变更点	*
	*
	*
	*
项目名称:	
纸张尺寸: A1	制作人:*
创建日期: *	修改日期: 2024/1/26
版本:

tineco添可 生活自科技

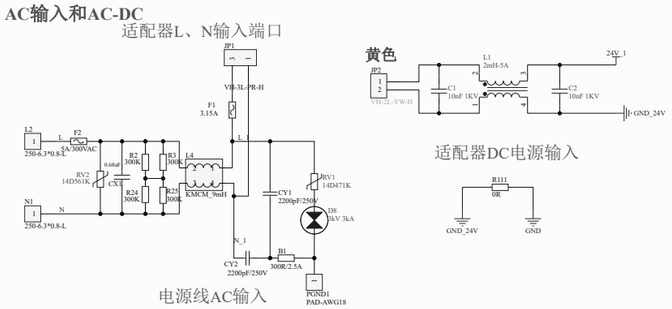
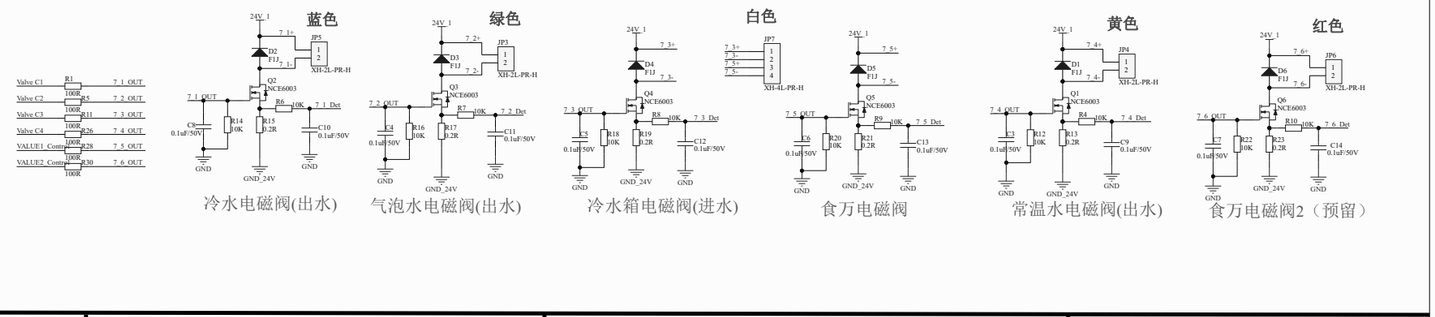
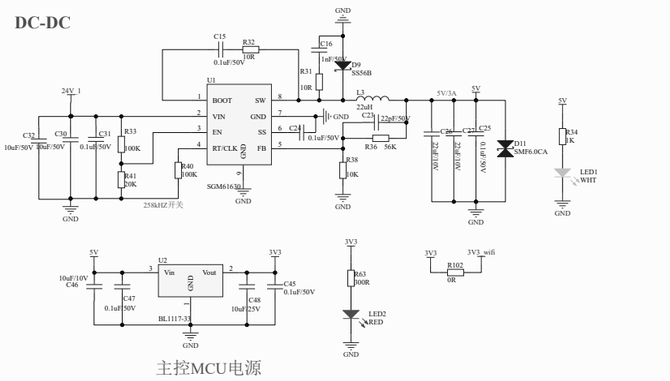
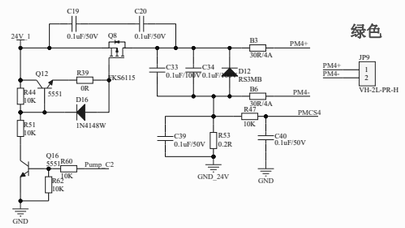
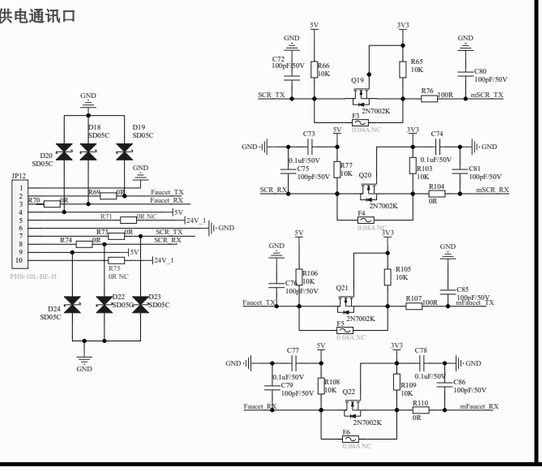
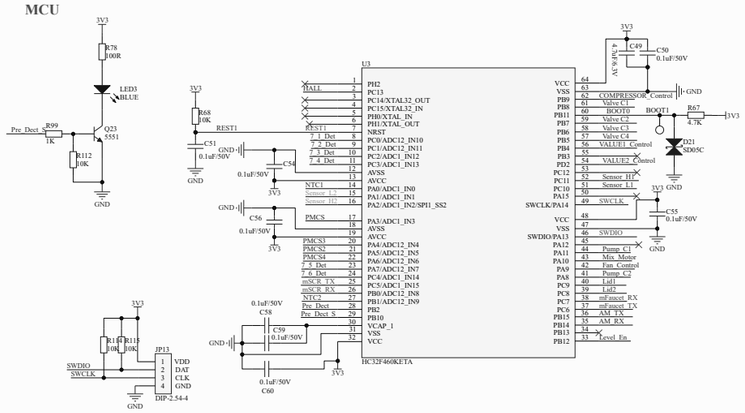
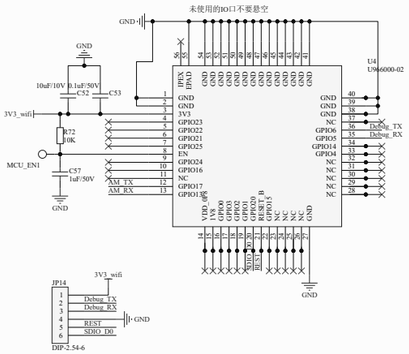
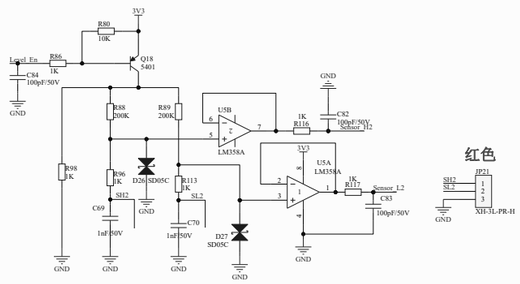
1、删除R49、R51
2、C39、C43变更为0.1uF
3、新增D11, D25
4、增加泄放电阻R2、R3、R24、R25
5、端子线序、颜色变更
6、增加C72
7、LM358需要更改成LMV358
8、R48更新为0.1Ω
